改善箇所説明図

基準不適合発生箇所

チャイルドセーフティシート
「トップセーフ」背面図

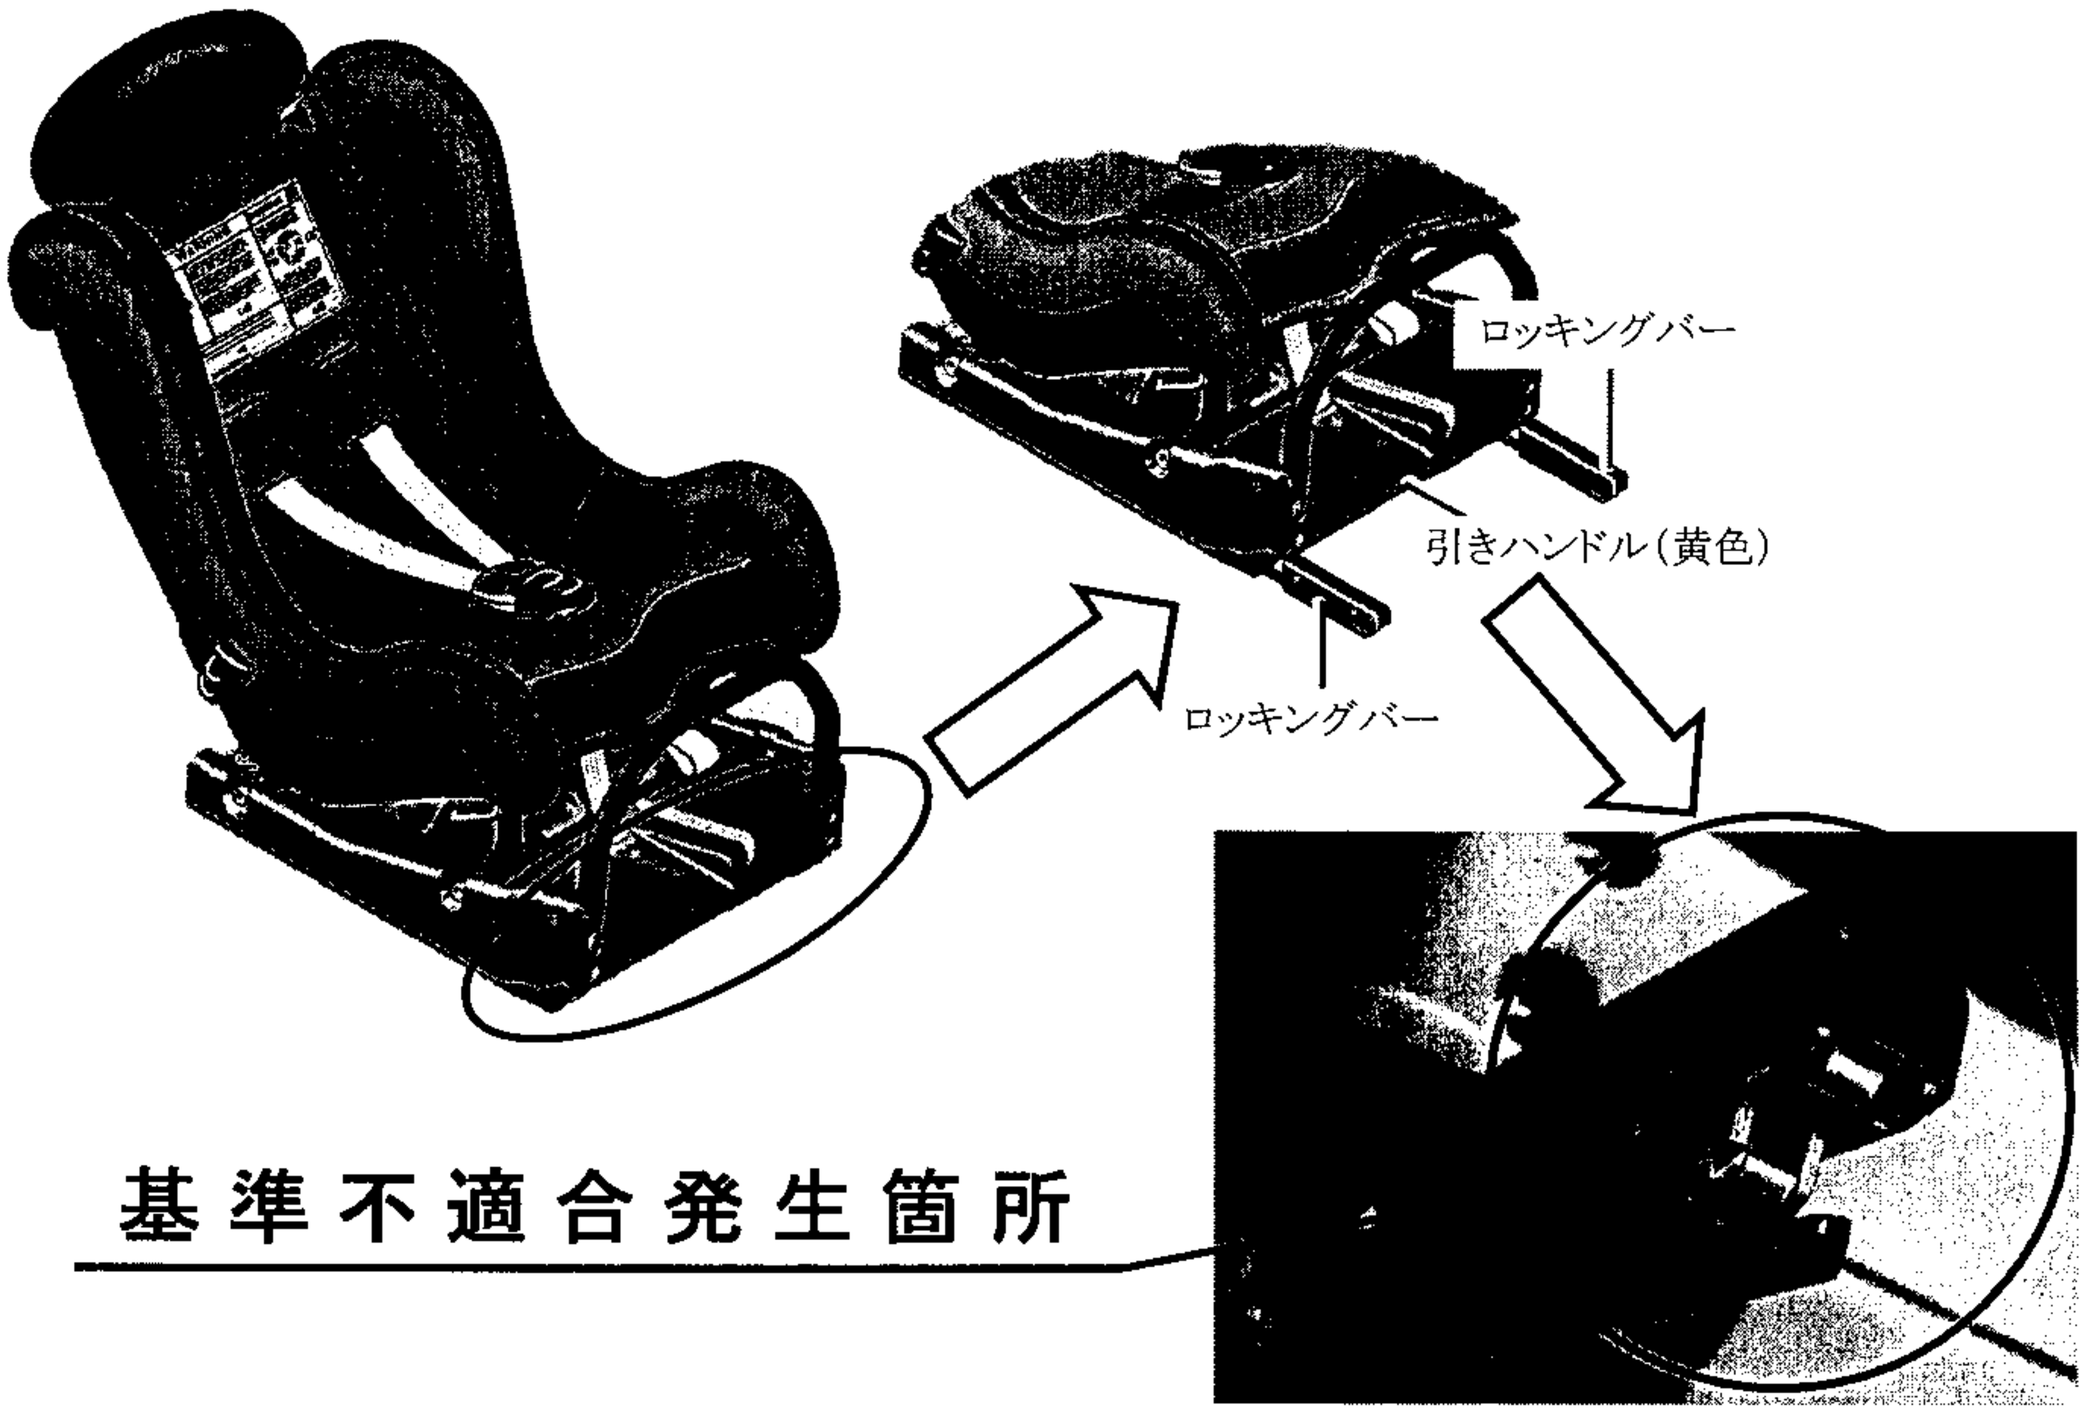
チャイルドシートのロッキングバー(ISO-FIX固定システム用)において、ロック部の加工が不適切なため、強度が不足しているものがある。そのため、当該シートをISO-FIXシステムで固定した状態で衝突等の負荷を受けた際、当該ロックが車両側の固定フックから外れ、乗員を拘束出来ないおそれがある。

全品、車両から取り外して回収する。
